Acuerdo 1692 Por el cual se aprueba la actualización de la capacidad efectiva neta y límites de absorción y generación de potencia reactiva de las unidades 1 y 2 de la central de generación Cucuana

1692

4 Mayo, 2023

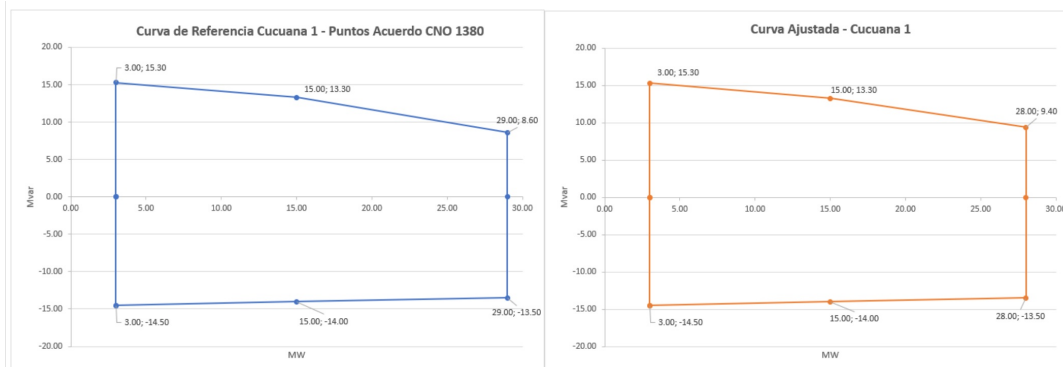
Aprobar la incorporación de un cambio en el parámetro técnico capacidad efectiva neta de las unidades 1 y 2 de la central de generación Cucuana así:

Nombre de la planta	Capacidad efectiva neta (MW)	
	Valor anterior	Valor nuevo
Cucuaana	58	56
Cucuaana 1	29	28
Cucuaana 2	29	28

### Cucuaana 1

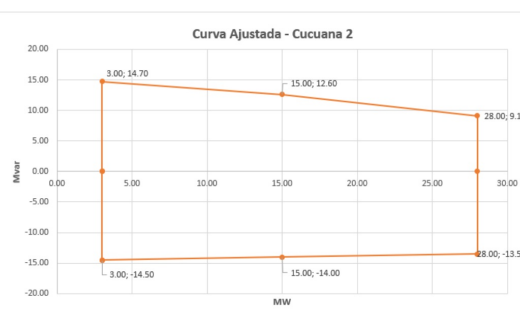
Aprobar la incorporación de un cambio en los valores de potencia reactiva, que corresponden al nuevo valor de capacidad efectiva neta de las unidades 1 y 2 de la planta de generación Cucuaana, así:

Unidad	Parámetro a modificar	P (MW) anterior	P (MW) nuevo	Q (MVar) valor anterior	Q (MVar) Valor nuevo
Cucuaana 1	Capacidad de Absorción de Reactivos	29	28	-13,50	-13,50
	Capacidad de Generación de Reactivos	29	28	8,60	9,40
Cucuaana 2	Capacidad de Absorción de Reactivos	29	28	-13,50	-13,50
	Capacidad de Generación de Reactivos	29	28	8,60	9,10
